**Avis délibéré de la mission régionale d'autorité environnementale
sur le projet de parc éolien porté par la société Eurocape New
Energy sur les communes de Liernolles et Montcombroux-les-
Mines (03)**

Avis n° 2022-ARA-AP-1419

Avis délibéré le 25 octobre 2022

Figure 2 : implantation des éoliennes et de leurs chemins d'accès, source : étude d'impact

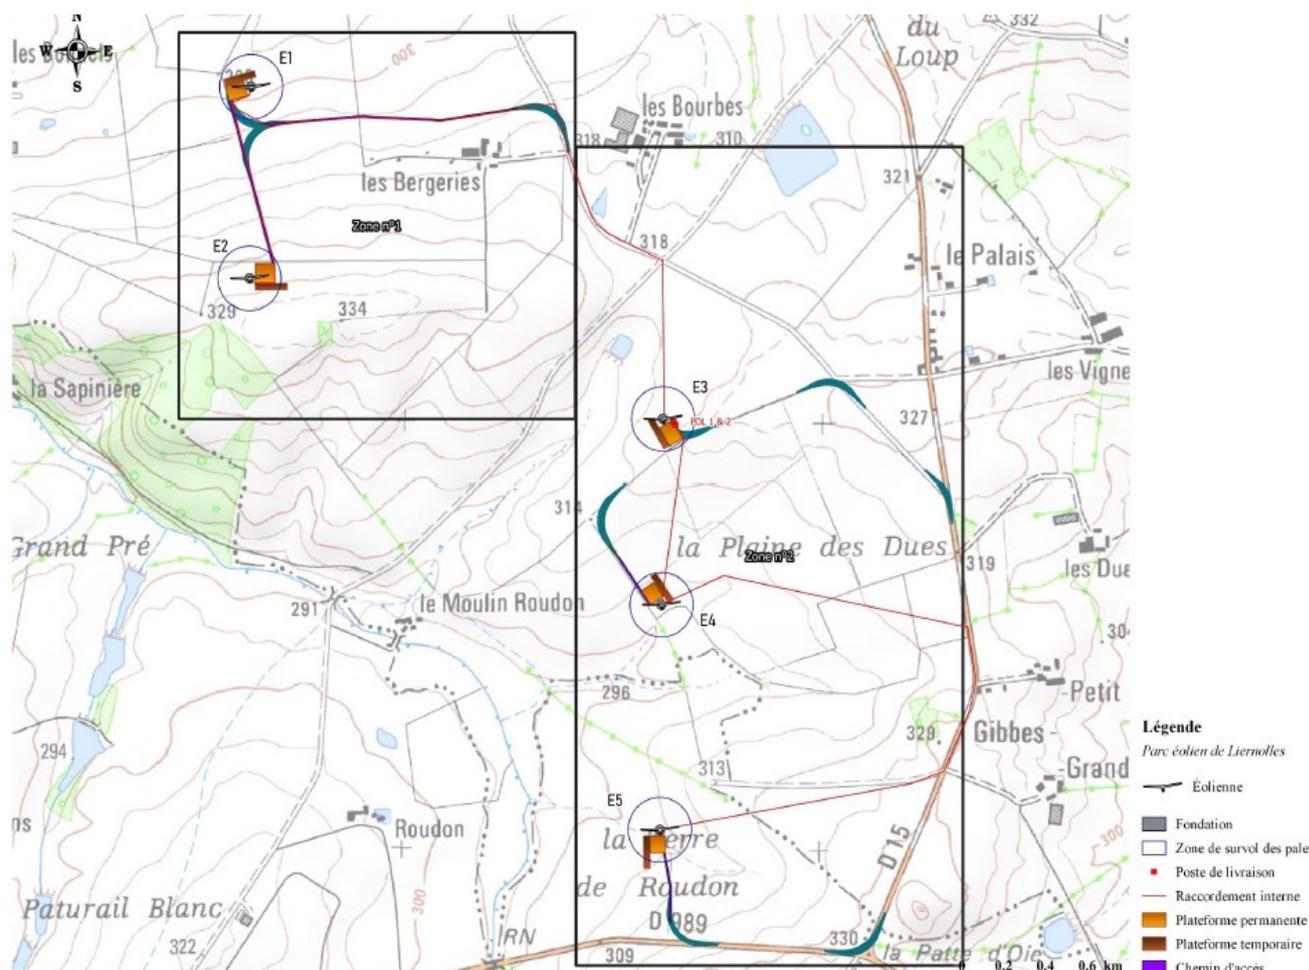
L'Autorité environnementale recommande de préciser l'emprise et la localisation de la base de vie du chantier et d'en évaluer les potentiels impacts et mesures ERC à mettre en œuvre. Elle recommande de préciser la durée exacte envisagée pour l'exploitation du parc éolien.

Figure 3 : Contexte éolien, source : étude d'impact

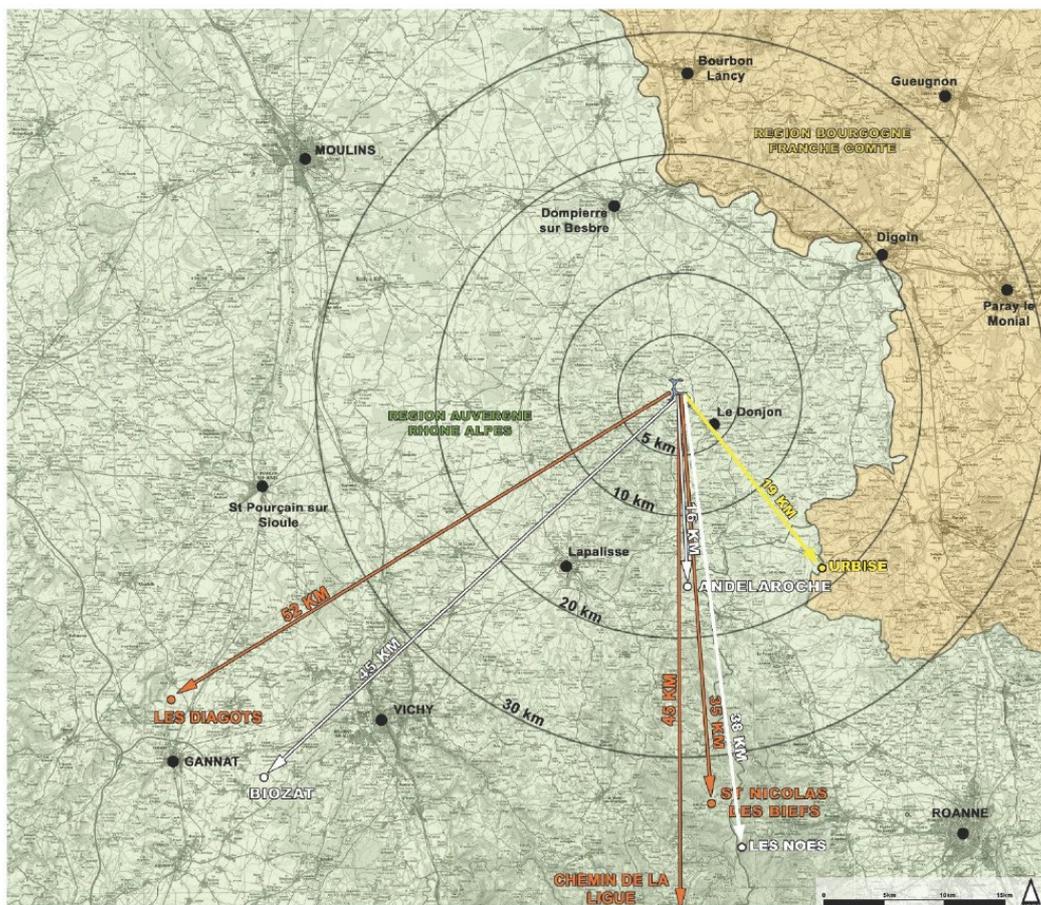
Ces trois parcs sont situés dans le département de l'Allier. Le dossier omet de citer le parc éolien de La-Chapelle-au-Mans, situé dans le département de Saône-et-Loire (71) en région Bourgogne-Franche-Comté, alors que celui-ci est mentionné au sein de certains photomontages⁵³. Ce parc éolien, situé à environ 30 km au nord-est de la ZIP, est composé de quatre éoliennes, visibles depuis le Puy Saint-Ambroise notamment. Or, le photomontage réalisé depuis ce Puy ne positionne pas ce parc.
